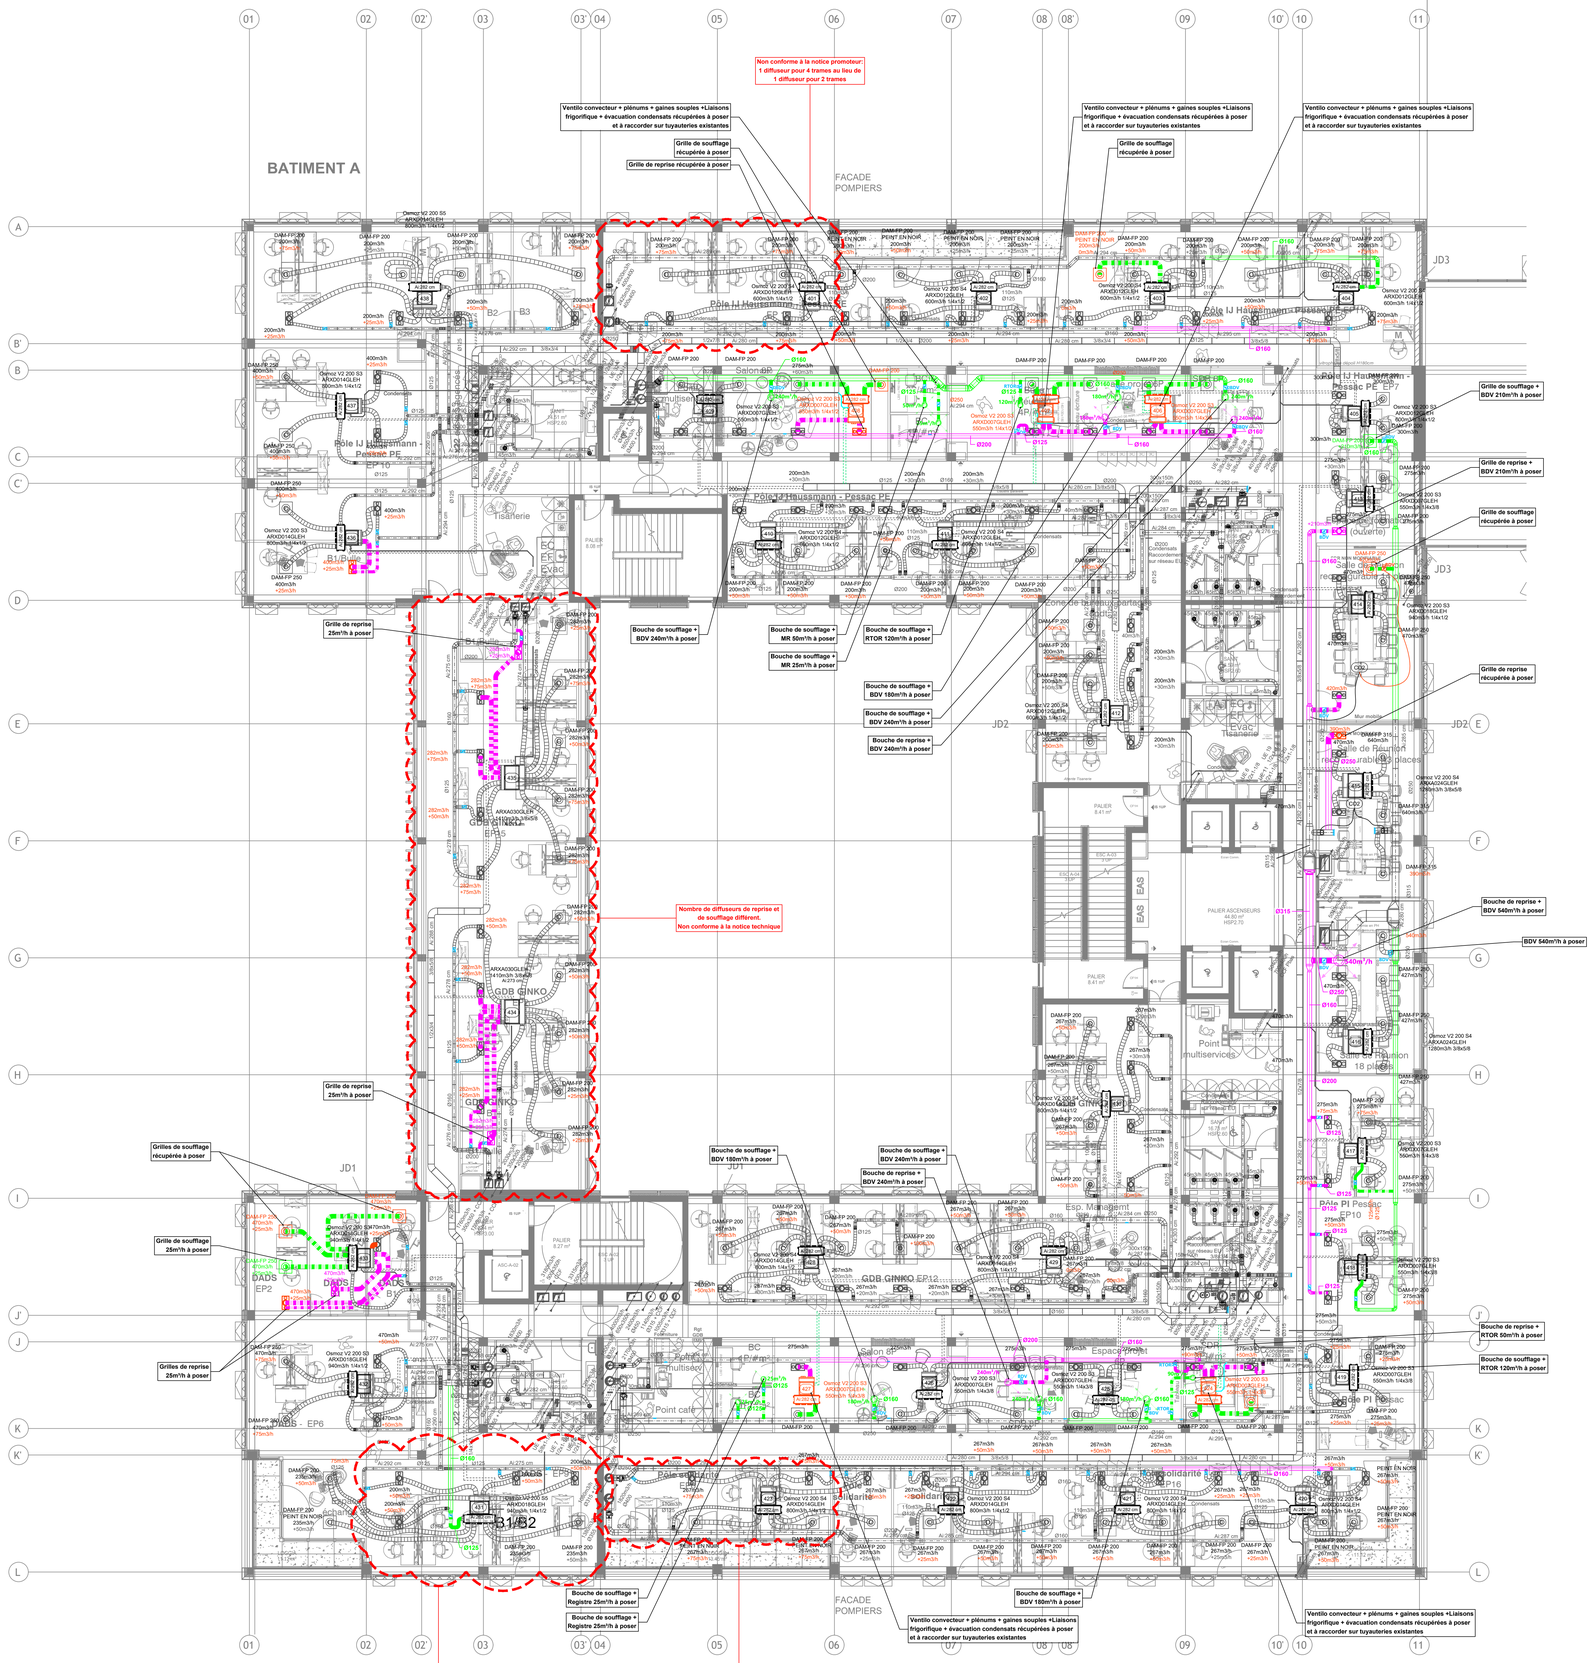
BATIMENT A
FACADE POMPIERS
Non conforme à la notice promoteur:
1 diffuseur pour 4 trames au lieu de
1 diffuseur pour 2 trames
Ventilo convecteur + plénums + gaines souples +Liaisons frigorifique + évacuation condensats récupérées à poser et à raccorder sur tuyauteries existantes
Grille de soufflage récupérée à poser
Grille de reprise récupérée à poser
Grille de reprise 25m³/h à poser
Bouche de soufflage + BDV 240m³/h à poser
Bouche de soufflage + MR 50m³/h à poser
Bouche de soufflage + MR 25m³/h à poser
Bouche de soufflage + RTOR 120m³/h à poser
Bouche de soufflage + BDV 180m³/h à poser
Bouche de reprise + BDV 240m³/h à poser
Grille de soufflage + BDV 210m³/h à poser
Grille de reprise + BDV 210m³/h à poser
Bouche de reprise + BDV 540m³/h à poser
BDV 540m³/h à poser
Bouche de reprise + RTOR 50m³/h à poser
Bouche de soufflage + RTOR 120m³/h à poser
Grilles de soufflage récupérée à poser
Grille de soufflage 25m³/h à poser

Grilles de reprise 25m³/h à poser
Bouche de soufflage + Registre 25m³/h à poser
Nombre de diffuseurs de reprise et de soufflage different.
Non conforme à la notice technique
Pôle IJ Haussmann - Passac PE
Salle de réunion 18 places
Salle de réunion 6 places
Point multiservices
Espace projet
Salon d'attente
Salle de formation
Salle de réunion 12 places
Point café
Espace détente
Local archives
Local ménage
Local technique
Local TGBT
Local onduleur
Local informatique
Local serveur
Sanitaires
Circulation
Hall
Accueil
Cour anglaise
Terrasse
Jardin
Patio
Rampe PMR
Ascenseur
Escalier
Gaine technique
Gaine ventilation
Gaine désenfumage
Gaine EU
Gaine EV
Gaine EP
Gaine CF
Gaine CFA
Gaine CFS
Gaine EAS
Gaine EFS
Gaine EFA
Gaine EFS
Gaine EFA
Gaine EFS
Gaine EFA
